### Добавление 128 – Правила № 129 ООН

#### Пересмотр 3 – Поправка 2

Поправки серии 03 – Дата вступления в силу: 29 декабря 2018 года

**Единообразные предписания, касающиеся официального утверждения усовершенствованных детских удерживающих систем, используемых на борту автотранспортных средств (УДУС)**

#### **Схематические изображения ребенка, удерживаемого лямкой**

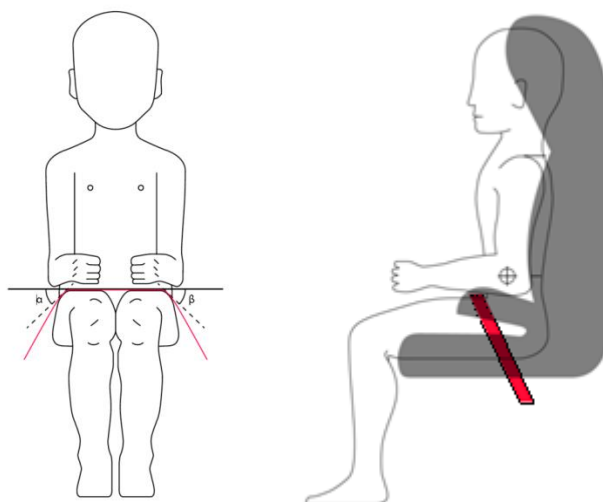
*Пункт 6.2.1.5* изменить следующим образом:

«6.2.1.5 Все удерживающие устройства... чрезмерным нагрузкам.

В случае бустерных сидений поясная часть ремня безопасности для взрослых должна быть устроена таким образом, чтобы нагрузки, передаваемые с обеих сторон через этот поясной ремень для взрослых, приходились на таз. Направление нагрузки на таз должно обеспечиваться с момента размещения ребенка в устройстве; поясная лямка ремня должна проходить по бедрам в направлении назад, едва касаясь складки на уровне таза. Углы  $\alpha$  и  $\beta$ , образованные линией касания бедер лямкой и горизонталью, должны составлять более  $10^\circ$ .

Плечевая часть ремня безопасности для взрослых должна быть устроена таким образом, чтобы не допускалось высвобождения туловища и шеи ребенка».

Рис. 2

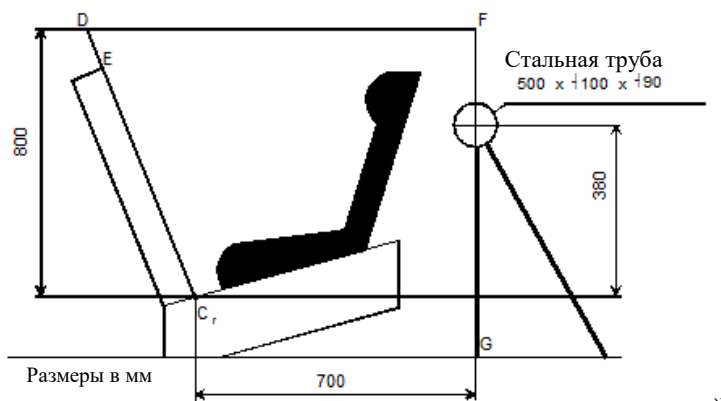
Пункт 6.6.4.4.1.2.1 изменить следующим образом:

«6.6.4.4.1.2.1 Амплитуда движения головы: никакая из частей головы манекена не должна выступать за пределы плоскостей FD, FG и DE, показанных на рис. 2 ниже. Этот момент определяют по результатам проверки с точностью до 300 мс или в момент окончательного возвращения манекена в неподвижное состояние в зависимости от того, что происходит раньше;

за исключением испытаний с использованием манекена Q6 или Q3, когда значение по отношению к плоскости FD составляет 840 мм.

В том случае, если испытание проводится в соответствии с пунктом 6.6.4.1.6.1.1 либо пунктом 6.6.4.1.6.1.2 или пунктом 6.6.4.1.8.2 выше, рассматриваются только результаты испытания при второй конфигурации без учета переключки диаметром 100 мм.

Рис. 4

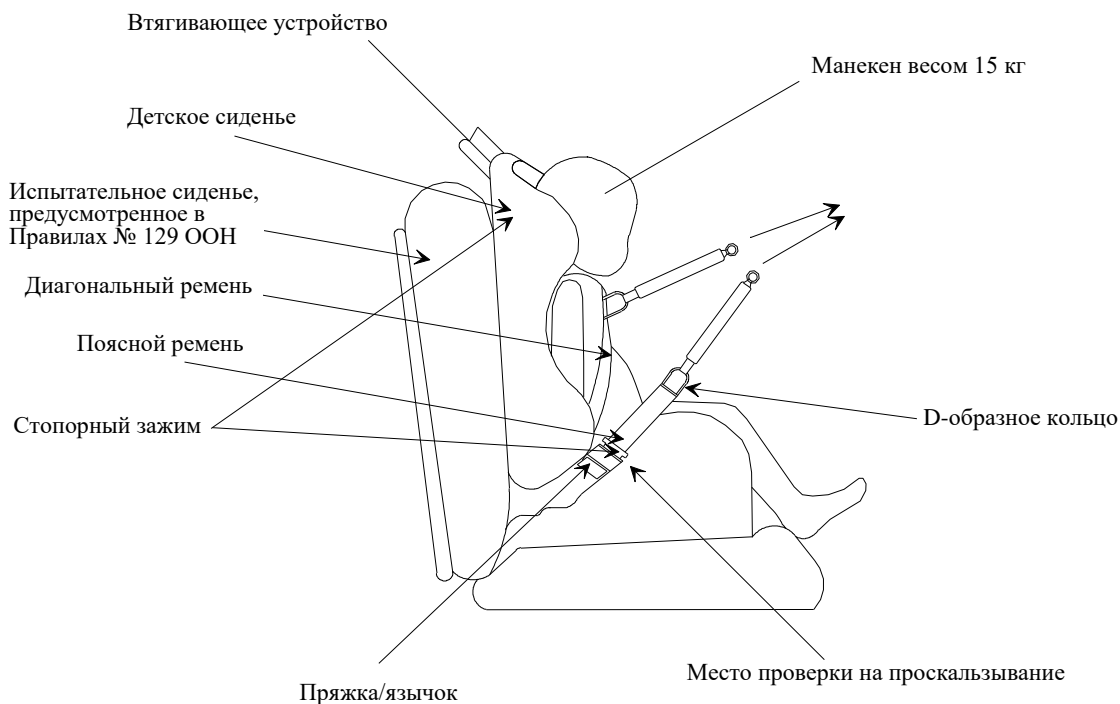
*Включить новые пункты 7.2.9–7.2.9.2 следующего содержания:*

«7.2.9 Стопорные зажимы

7.2.9.1 Устройства класса А

Усовершенствованная детская удерживающая система и самый крупный манекен, для которого предназначена эта усовершенствованная детская удерживающая система, устанавливаются, как это показано на рис. 4 ниже. Используемые лямки должны соответствовать предписаниям приложения 23 к настоящим Правилам. Стопорное устройство полностью зажимается, и в том месте, где ремень входит в зажим, наносится отметка. К ремню подсоединяются динамометры через D-образное кольцо и в течение не менее одной секунды прилагается сила, превышающая в два раза ( $\pm 5\%$ ) массу самого тяжелого в данном размерном диапазоне манекена. Нижнее положение используется для стопорных зажимов в положении А, а верхнее – для зажимов в положении В. Эта сила прилагается еще девять раз. Затем на ремне делается дополнительная отметка в том месте, где ремень входит в стопорный зажим, и измеряется расстояние между двумя отметками. В ходе испытания втягивающее устройство должно быть разблокировано.

### 1. Схемы знаков официального утверждения

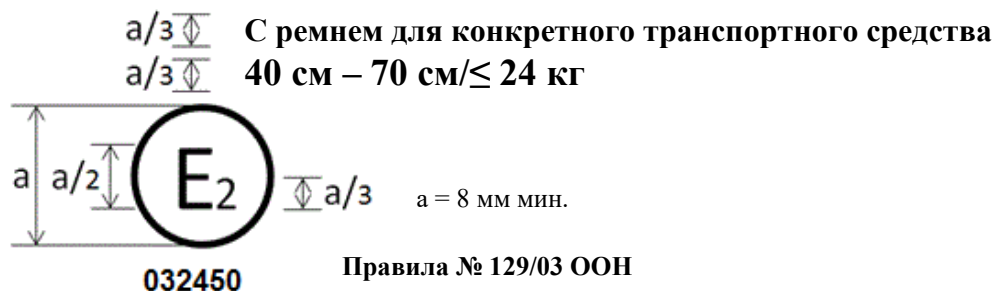
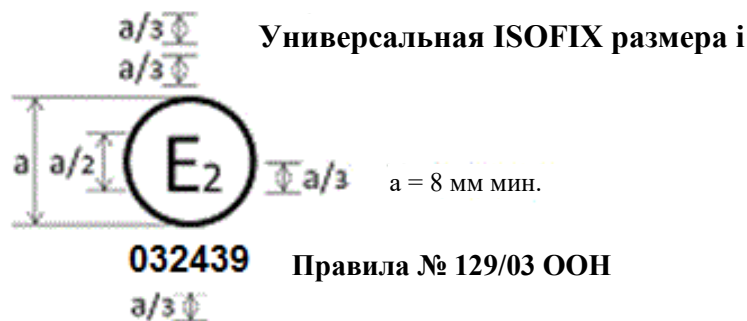
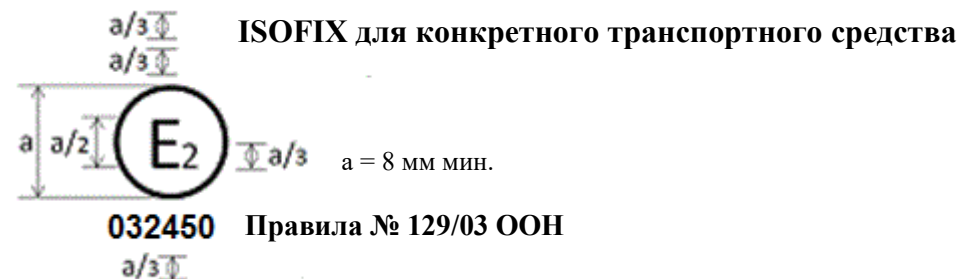
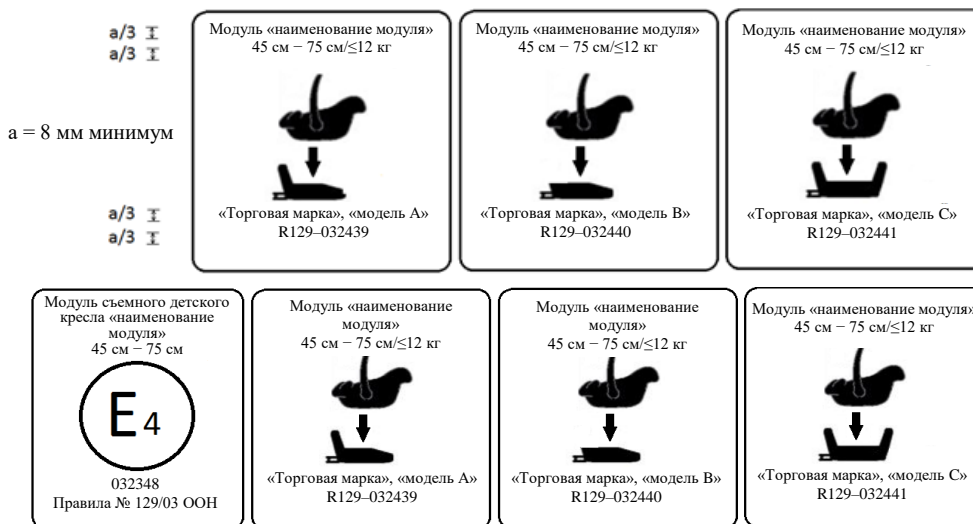
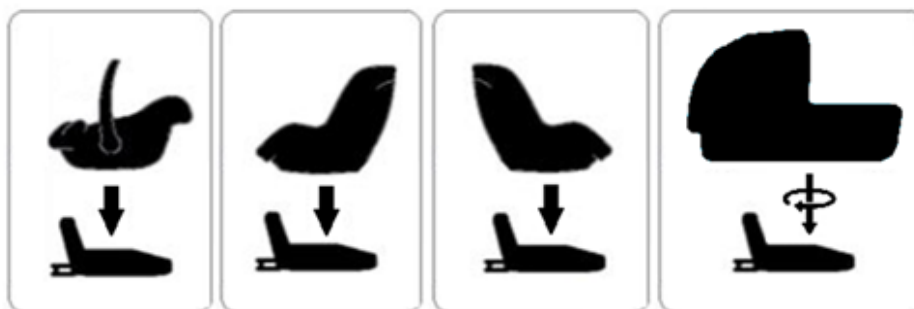
Приложение 2 изменить следующим образом:

Усовершенствованная детская удерживающая система, на которой проставлен вышеуказанный знак официального утверждения, представляет собой устройство, которое можно устанавливать на любое универсальное сиденье транспортного средства и использовать в размерном диапазоне 40–70 см; она официально утверждена во Франции (E 2) под номером 032439. Номер официального утверждения указывает, что данное официальное утверждение было предоставлено в соответствии с требованиями Правил ООН, касающихся официального утверждения универсальных усовершенствованных детских удерживающих систем с ремнем, используемых на борту автотранспортных средств, с внесенными в них поправками серии 03. Кроме того, на знаке официального утверждения должны быть указаны название Правил ООН, а после него – серия поправок, в соответствии с которыми было предоставлено официальное утверждение.

Усовершенствованная детская удерживающая система, на которой проставлен вышеуказанный знак официального утверждения, представляет собой устройство, включая модуль(и), которое можно устанавливать на любом сиденье, совместимом с сиденьем размера i транспортного средства. Она официально утверждена во Франции (Е 2) под номером 032439. Номер официального утверждения указывает, что данное официальное утверждение было предоставлено в соответствии с требованиями Правил ООН, касающихся официального утверждения усовершенствованных детских удерживающих систем, используемых на борту автотранспортных средств, с внесенными в них поправками серии 03. Кроме того, на знаке официального утверждения должны быть указаны название Правил, а после него – серия поправок, в соответствии с которыми было предоставлено официальное утверждение.

Усовершенствованная детская удерживающая система, на которой проставлен вышеуказанный знак официального утверждения, представляет собой устройство, включая модуль(и), которое нельзя устанавливать на каждом транспортном средстве. Она официально утверждена во Франции (Е 2) под номером 032450. Номер официального утверждения указывает, что данное официальное утверждение было предоставлено в соответствии с требованиями Правил ООН, касающихся официального утверждения усовершенствованных детских удерживающих систем ISOFIX для конкретного транспортного средства, используемых на борту

2.1.1 Если модуль официально утверждается для использования с более чем одним основанием, то индивидуальные сочетания основания и модуля указываются на модуле при помощи отдельных знаков модуля, на каждом из которых приводятся их применимые диапазоны размеров.

Рис. 1  
Процедура типа 1

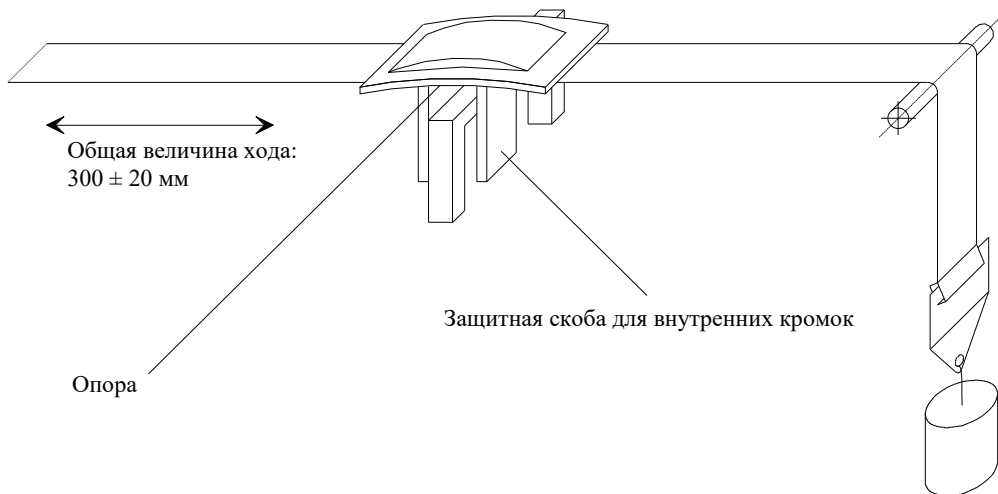
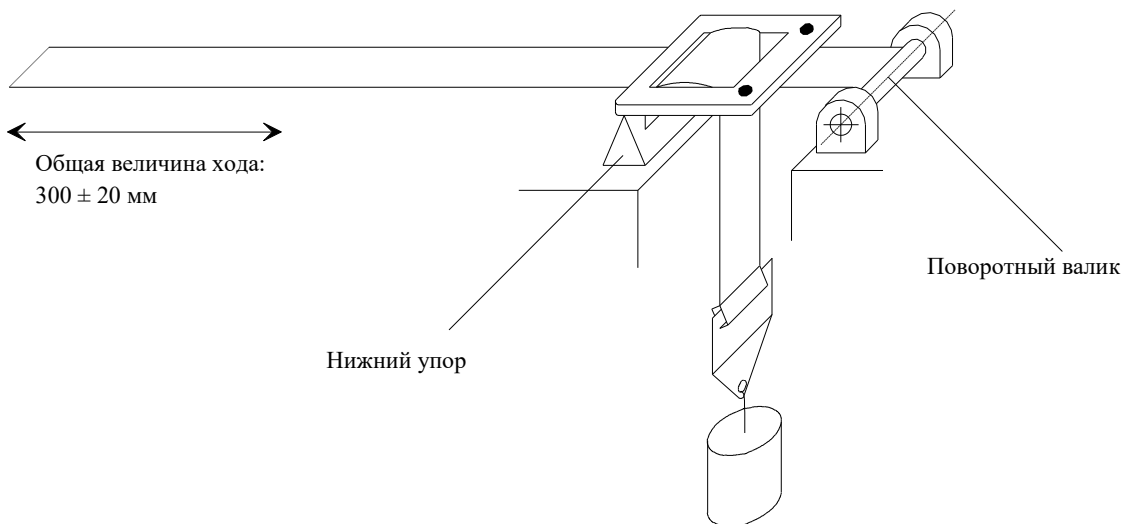
Приложение 5, рис. 1 и 2 изменить следующим образом:

$F = 10 \pm 0,1$  Н, может быть увеличено до максимум  $F = 60 \pm 0,5$  Н  
(см. таблицу 8, пункт 7.2.5.2.6.2)

Рис. 2  
Процедура типа 2

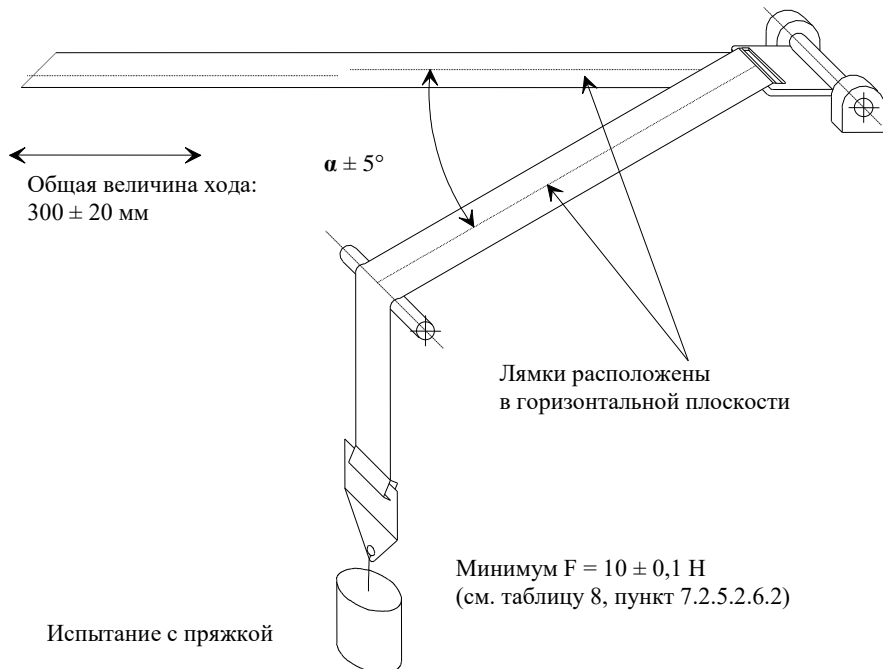
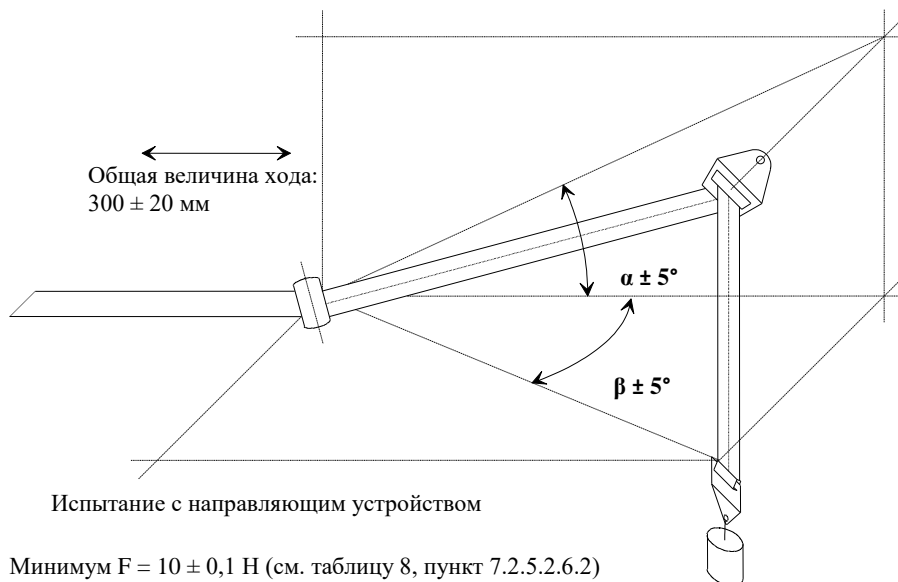
Где  $\alpha$  и  $\beta$  воспроизводят углы в реальных (трехмерных) условиях установки...».
